Vysvětlení a doplnění zadávací dokumentace č. 3 – Bečva, Hranice - zkapacitnění jezu a rybí přechod

Povodí Moravy, s.p., IČ: 708 90 013, se sídlem Brno, Dřevařská 932/11, PSČ 602 00, jako zadavatel veřejné zakázky s názvem „Bečva, Hranice - zkapacitnění jezu a rybí přechod“ obdržel prostřednictvím elektronického nástroje E-ZAK dotazy účastníků vztahující se k předmětné veřejné zakázce. Zadavatel zde uvádí přesné znění dotazů a odpovědi na ně.

ZÁBRADLÍ - ŘEZ

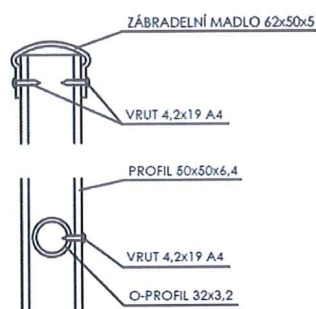
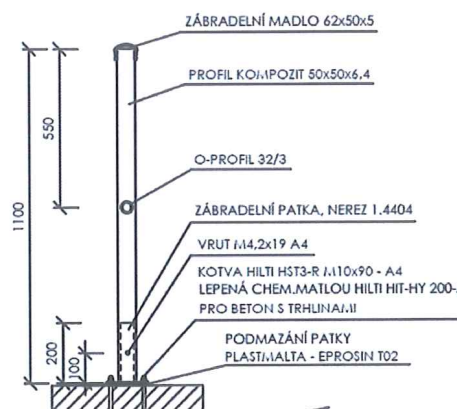
K této položce schází výkresová dokumentace. Žádáme zadavatele o její předložení, tak aby položka mohla být transparentně oceněna

Upřesnění dokumentace: Zábradlí z kompozitu výšky 1,10 m s vodorovným madlem, resp. dvoumadlové dle ČSN 74 3305, TP 186, TP 194 a VL 4 507.03. Zábradlí bude osazeno do betonových patek, z betonu C20/25n-XF3 (rozměr 0,3x0,3x0,6m). Výrobní dokumentaci zábradlí zajistí zhotovitel.
